## BETROFFENE SKU ODER REIHE

ALLE FONTEMAGNA 150 230V UND 115V  
ALLE FONTEMAGNA COMPACT 150 230V UND 115V  
ALLE BLU2GO 230V UND 115V

**DETAILS:** Technische Verbesserungen an der BAUGRUPPE WASSEREINGANGSVENTIL.

**ANGEFORDERT VON:** Blupura (PMT 004/2022).

## NEUE BAUGRUPPE WASSEREINGANGSVENTIL FÜR FONTEMAGNA 150

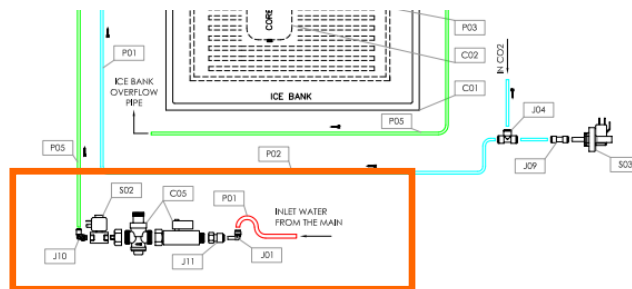
**ÄNDERUNGSVORSCHLAG:** Verwendung einer modularen BAUGRUPPE WASSEREINGANGSVENTIL mit einem auf 3 bar voreingestellten Wasserdruckminderer und einem Magnetventil, das einer größeren Anzahl von internationalen Zertifizierungen für den Lebensmittelbereich entspricht.

Komplette BAUGRUPPE WASSEREINGANGSVENTIL für Fontemagna 150 Standgerät und Blu2Go;

BAUGRUPPE WASSEREINGANGSVENTIL ohne Druckminderer für Fontemagna Compact 150.

Alter Artikelcode 800032 → Neuer Artikelcode BAUGRUPPE WASSEREINGANGSVENTIL **750321** für Fontemagna 150 Standgeräte

Alter Artikelcode 800042 → Neuer Artikelcode BAUGRUPPE WASSEREINGANGSVENTIL **750322** für Fontemagna Compact 150 Modelle

### NEUE BAUGRUPPE WASSEREINGANGSVENTIL FÜR BLU2GO

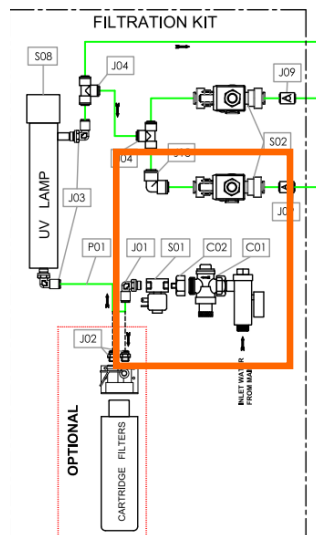
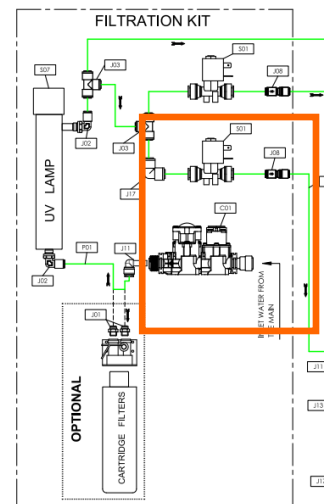
**ÄNDERUNGSVORSCHLAG:** Verwendung einer modularen BAUGRUPPE WASSEREINGANGSVENTIL mit einem auf 3 bar voreingestellten Wasserdruckminderer und einem Magnetventil, das einer größeren Anzahl von internationalen Zertifizierungen für den Lebensmittelbereich entspricht.

Komplette BAUGRUPPE WASSEREINGANGSVENTIL für Fontemagna 150 Standgerät und Blu2Go;

Alter Artikelcode 800456 → Neuer Artikelcode BAUGRUPPE WASSEREINGANGSVENTIL **750323** für BLU2GO Modelle
